新竹縣政府工程查核代表照片表

工程名稱：新豐鄉鳳坑村鳳鼻隧道北口道路新闢工程

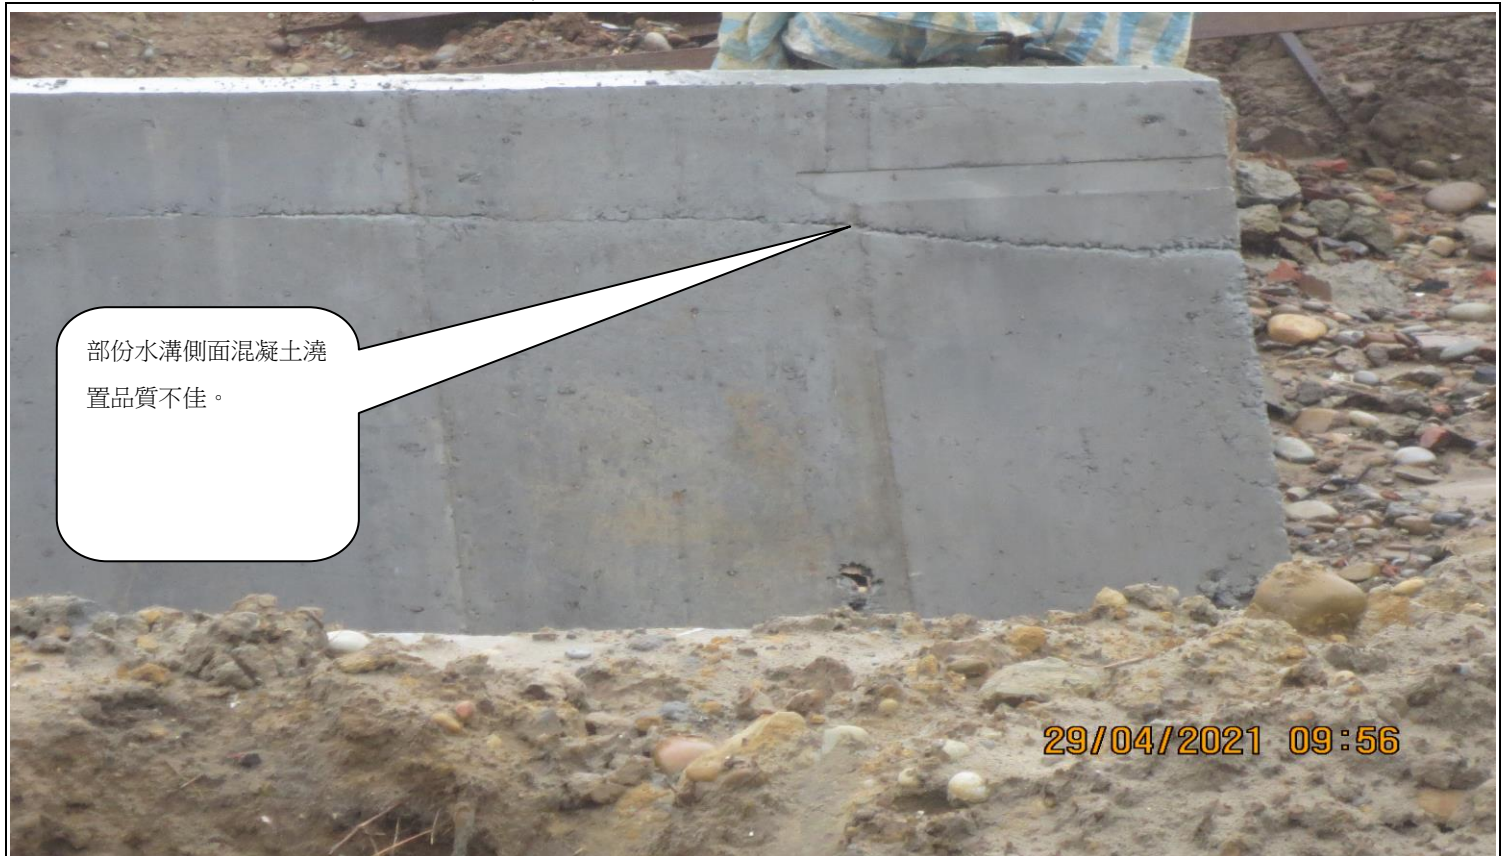
部份水溝側面混凝土澆置品質不佳。
